DV5 Engine Repair & Upgrade.

STEUERKETTEN-UPGRADE AUF 8 mm KIT 21-0700 – SYSTEMLÖSUNG

7 mm STEUERKETTE (PROBLEMZONE)

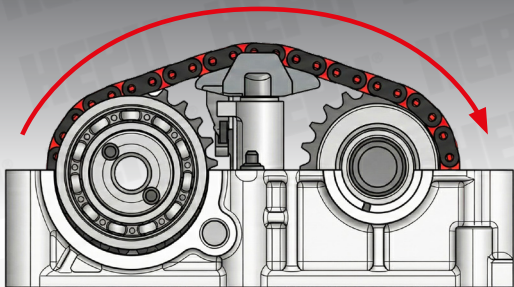
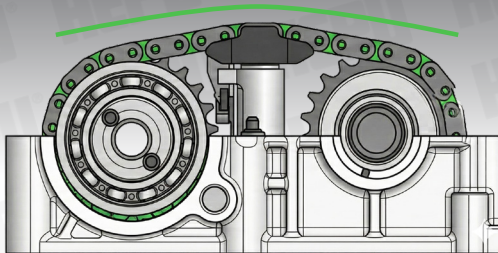
- ✗ Zu starke Kettenkrümmung ▶ erhöhte Beanspruchung von Steuerkette & Nockenwellenrädern
- ✗ Hohe Zugkräfte ▶ schnelle Kettenlängung
- ✗ AGR/DPF-bedingte Belastung des Schmierfilms ▶ zusätzlicher abrasiver Verschleiß
- ✗ Konstruktionsbedingt arbeitet selbst eine neue 7 mm Kette im Überlastbereich

- Die 7 mm-Geometrie stellt einen grundlegenden Konstruktionsfehler dar
- Die Steuerkette arbeitet ab Werk im Überlastbereich
- Verstärkte 7 mm-Steuerketten beseitigen nicht die eigentliche Ursache
- OEM hat vollständig auf 8 mm-Geometrie umgestellt

- ✓ Geänderte Kettengeometrie und modifizierte Kettenräder ▶ geringere Kettenkrümmung
- ✓ 16 % breitere Kette ▶ höhere Zugfestigkeit
- ✓ Stabilerer Lauf ▶ kein dauerhafter Überlastbetrieb
- ✓ Deutlich reduzierte Kettenlänge ▶ längere Lebensdauer

8 mm STEUERKETTE (LÖSUNG)

7 mm STEUERKETTE	8 mm STEUERKETTE
22 Glieder = 44 Bolzen	21 Glieder = 42 Bolzen
21 Zähne	21 Zähne

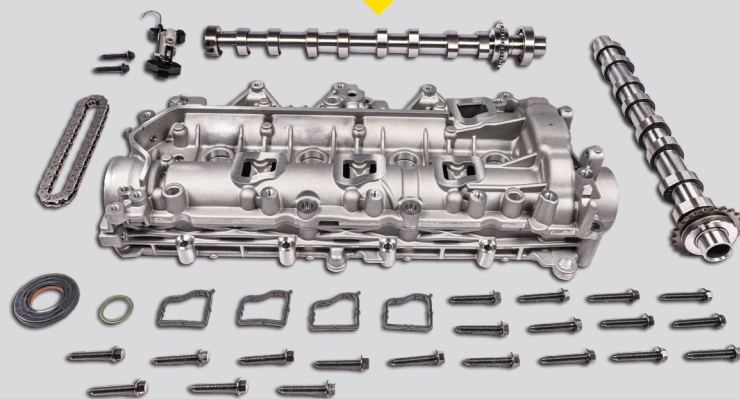
Nach Ausbau des Nockenwellenträgers kann die Steuerkettenvariante (7 mm oder 8 mm) eindeutig über die Anzahl der Kettenglieder sowie die Zahnzahl der integrierten Nockenwellenräder identifiziert werden.

Empfehlung: Für eine dauerhaft zuverlässige Reparatur sollte immer das vollständige 8 mm-Upgrade installiert werden.
